## Audi A6 / S6 / RS 6 / A7 / S7 / RS 7 燃料ゲージセンサーの改修

リコール届出番号	外-3452	リコール届出日	2022年7月21日
基準不適合状態にあると認める構造、装置又は性能の状況及びその原因	燃料デリバリーモジュールにおいて、燃料ゲージセンサーとブリーザーパイプとの間隔が不適切なため、燃料ゲージセンサーが当該パイプに引っかかることがあります。そのため、実際の燃料量と燃料計の指示値が一致せず、燃料が多く表示され、そのままの状態で行き続けると、燃料切れにより走行不能となるおそれがあります。		
改善措置の内容	全車両、燃料ゲージセンサーを対策品と交換します。

## 不具合発生箇所

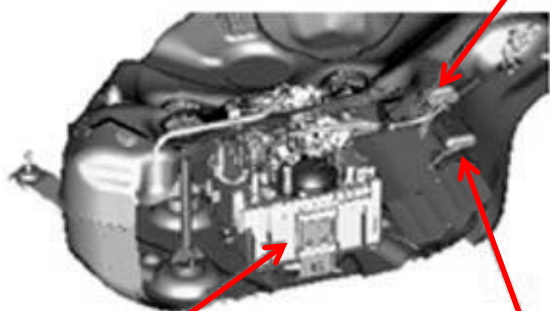
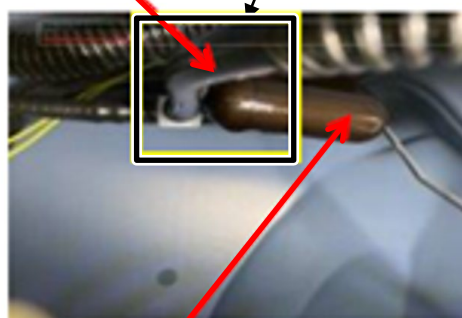
基準不適合発生箇所

注：  は、交換する部品を示します。
